## CONTROLE DE FONCTIONNEMENT

### RAPPORT DE VISITE SUR LE SYSTEME D'ASSAINISSEMENT NON COLLECTIF COMMUNE DE VIC EN BIGORRE

<b>N° dossier : 1813</b> <b>Nom de l'utilisateur : SCI Le Ranch</b> <b>Adresse de l'immeuble : RTE DE RABASTENS</b> <b>Commune : VIC EN BIGORRE</b> <b>Section et n° parcelle(s) : ZK 0014</b> <b>Date de réalisation de l'assainissement : Non précisé</b>	<b>Propriétaire de l'immeuble :</b> <b>Nom du propriétaire : SCI Le Ranch</b> <b>Adresse : RTE DE RABASTENS</b> <b>65500 VIC EN BIGORRE</b>
--	--

### SCHEMA DU DISPOSITIF D'ASSAINISSEMENT NON COLLECTIF

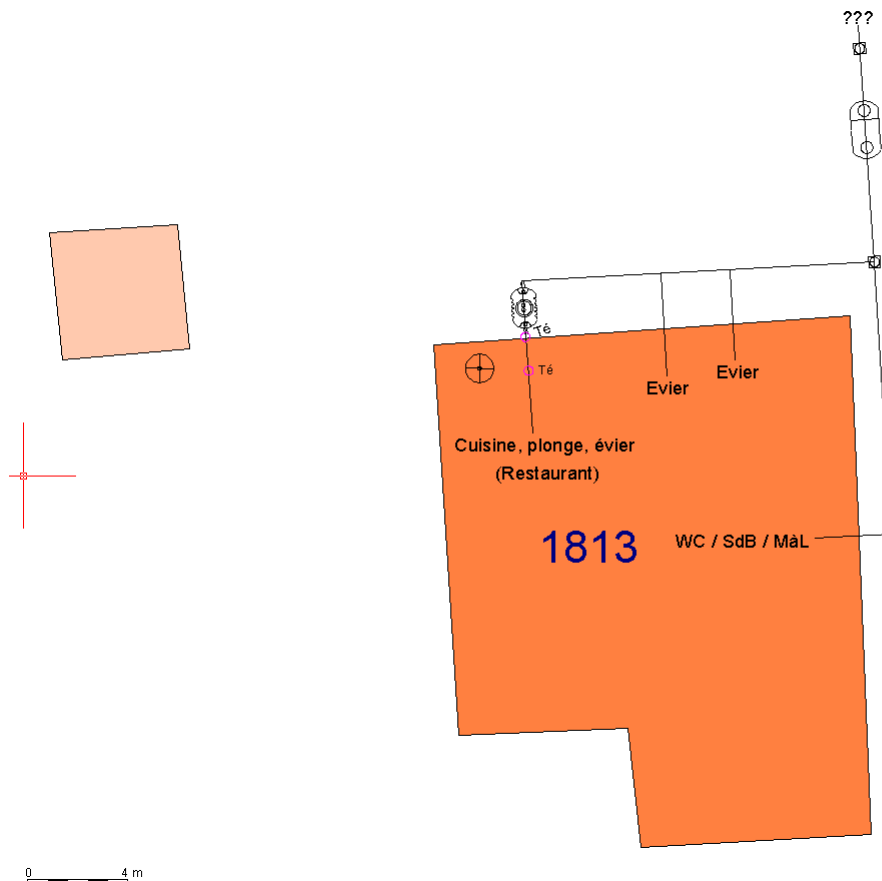
L'installation d'assainissement non collectif ne possède pas de filière de traitement afin de traiter l'ensemble des eaux usées, elle est donc dépourvue d'un traitement réglementaire. A la sortie d'un dispositif de prétraitement (fosse septique, fosse toutes eaux ou bac à graisses), l'effluent n'est pas épuré. Il est encore chargé en polluants organiques et en germes pathogènes. Le rejet est donc source de pollution et peut présenter des risques de salubrité publique. Pour permettre un traitement de qualité des effluents domestiques de l'habitation, il faudra prévoir l'installation d'un dispositif en accord avec la réglementation en vigueur et l'étude de sol de votre parcelle.

Il a été constaté à proximité la présence d'un puits qui assure l'alimentation en eau potable. Ce dernier doit se situer à plus de 35 m de tout rejet d'eaux usées et/ou traitées afin de ne pas altérer la qualité de l'eau utilisée pour la consommation humaine. Il est vivement conseillé de réaliser des analyses afin de connaître la qualité de l'eau.

Le béton du regard de la fosse toutes eaux et du regard de répartition de la filière de traitement est attaqué (précipité blanchâtre). L'origine de ce phénomène de corrosion est la production d'hydrogène sulfuré (H<sub>2</sub>S) issu de la décomposition des boues. Ce phénomène s'aggrave quand l'ensemble des eaux vannes et ménagères sont mélangés dans le même dispositif. Cela prouve que la ventilation de la fosse n'est pas efficace, elle ne permet pas une évacuation suffisante de ces gaz. Il faut la brancher en sortie de fosse, diamètre 100 mm, et remonter le tuyau au-dessus du toit, équipé d'un extracteur éolien.
